Verslag huishoudelijke elektrische installatie op laagspanning en zeer lage spanning

Referentie: **003-20261112-01**	Datum controle: **12/11/2026**
Keurder: **003**

Eigenaar:	**Jochen Roef**	EAN-code:	**Onbekend**
Adres installatie:	**Vossenstraat 45, 9070 - Destelbergen**	Nummer teller(s):	**59409124 2011**
		Distributienetbeheerder installatie:	**Fluvius**

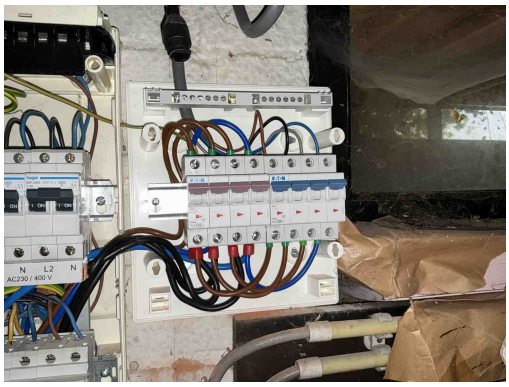
T21a - Het elektrisch materieel is niet geplaatst volgens de voorschriften van de fabrikant/ regels van goed vakmanschap. (Boek 1: 1.4.1.3) Oa ophangvijzen elektrisch verdeelbord niet afgedekt. Zie klasse II toestel.

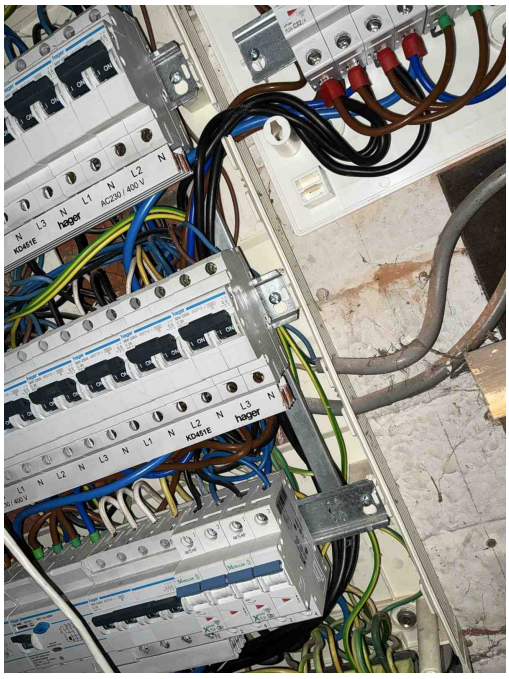
T21a - Het elektrisch materieel is niet geplaatst volgens de voorschriften van de fabrikant/ regels van goed vakmanschap. (Boek 1: 1.4.1.3) Oa ophangvijzen elektrisch verdeelbord niet afgedekt. Zie klasse II toestel.

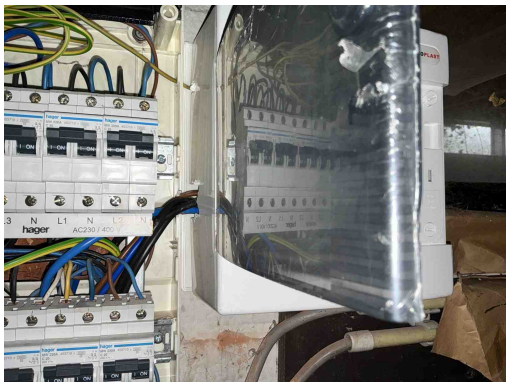
T21b - Het elektrisch materieel is niet geplaatst volgens de voorschriften van de fabrikant/ regels van goed vakmanschap. (Boek 1: 1.4.1.3) Oa kamgeleider niet afdoende afgedekt aan uiteiden. Zie kans op rechtstreekse aanraking plaatsingsfiche fabrikant.

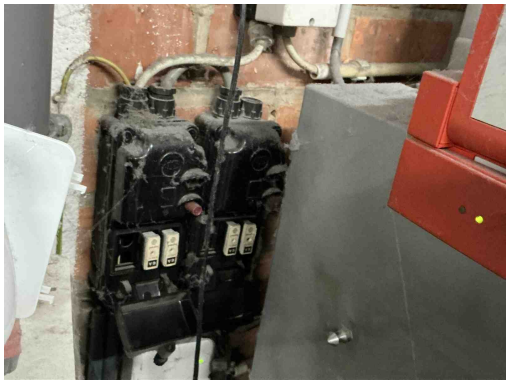
B32 - Het elektrisch verdeelbord in een huishoudelijke ruimte voldoet niet aan de materiaal vereiste, oa onbrandbaar, niet-hygroscopisch materiaal gemaakt zijn dat een voldoende mechanische weerstand biedt (Boek1: 5.3.5.1).
Opmerking: Niet degelijk geïnstalleerd waardoor het niet toe geraakt, hangt los

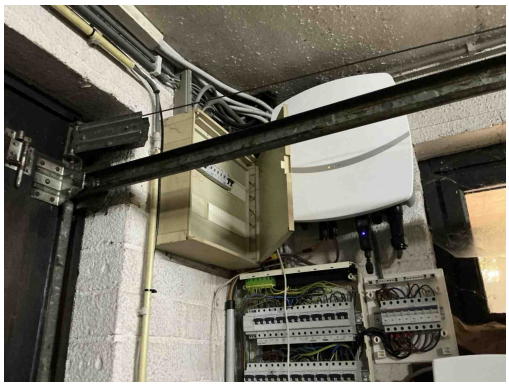
B32 - Het elektrisch verdeelbord in een huishoudelijke ruimte voldoet niet aan de materiaal vereiste, oa onbrandbaar, niet-hygroscopisch materiaal gemaakt zijn dat een voldoende mechanische weerstand biedt (Boek1: 5.3.5.1).
Opmerking: Niet degelijk geïnstalleerd waardoor het niet toe geraakt, hangt los

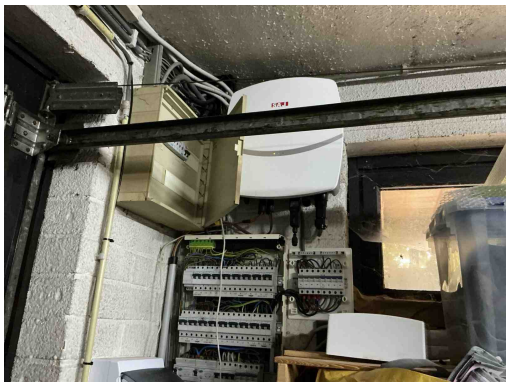
B02 - Het elektrisch verdeelbord is onvoldoende bereikbaar (Boek 1: 5.3.5.1).

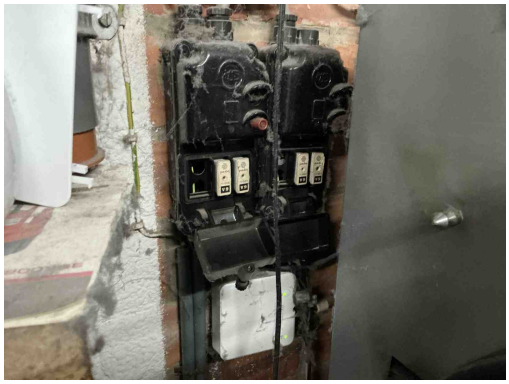
B02 - Het elektrisch verdeelbord is onvoldoende bereikbaar (Boek 1: 5.3.5.1).

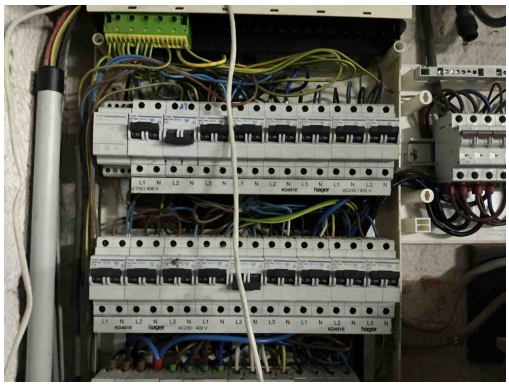
T12 - De contactdozen bezitten geen aangesloten aardingscontact (Boek 1: 4.2.2.3/5.3.5.2).

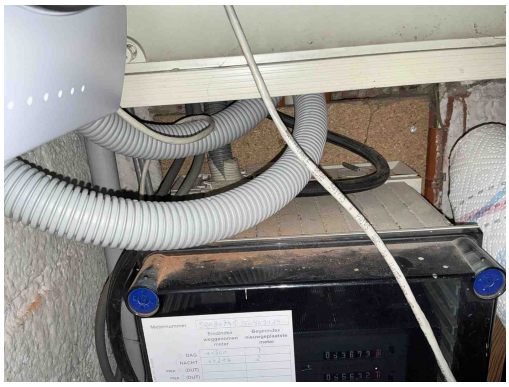
C13 - Onvoldoende bevestiging van de leiding(en) (Boek 1: 5.2.9.5).

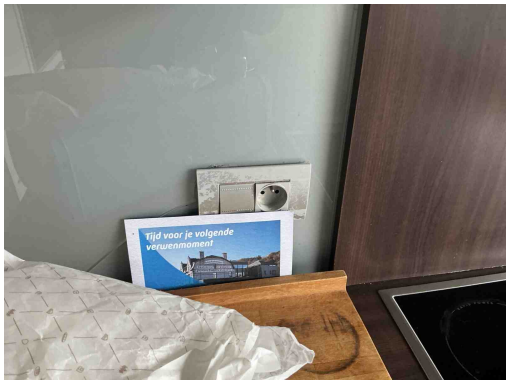
B34 - Het kabeltype van de meterbord verbinding aan de oorsprong van de installatie beantwoord niet aan de minimale vereisten vastgelegd door de distributienet beheerder. (Boek1: 1.5 + SYNERGRID C1/107)
Opmerking: Vob

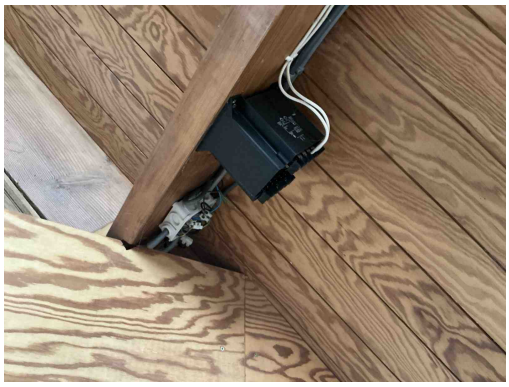
T10 - Bepaalde contactdozen en/of schakelaars zijn niet degelijk bevestigd (Boek 1: 1.4.1.3).

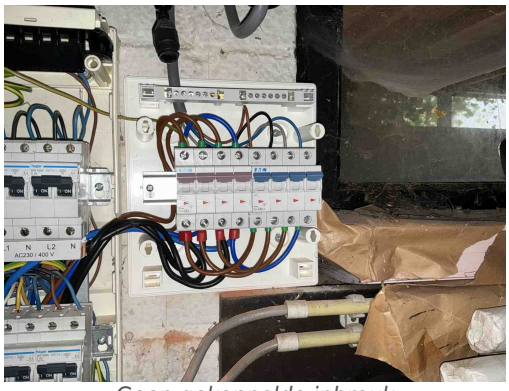
C21 - Het gebruik van geleiders van het type VOB, zonder bijkomende afscherming is niet toegestaan (Boek 1: 5.2.9.6).

C35 - Er zijn doorverbindingen gemaakt met lusterklemmen; er kon niet aangetoond worden dat deze klemmen geschikt zijn voor de aanwezige spanning, stroom en draadsectie en dat ze “CE” zijn (Boek 1: 1.4.2.1.).

C30 - De deksels van de aftakdoos/aftakdozen ontbreken (Boek 1: 4.2.2.1, 5.2.6.1).
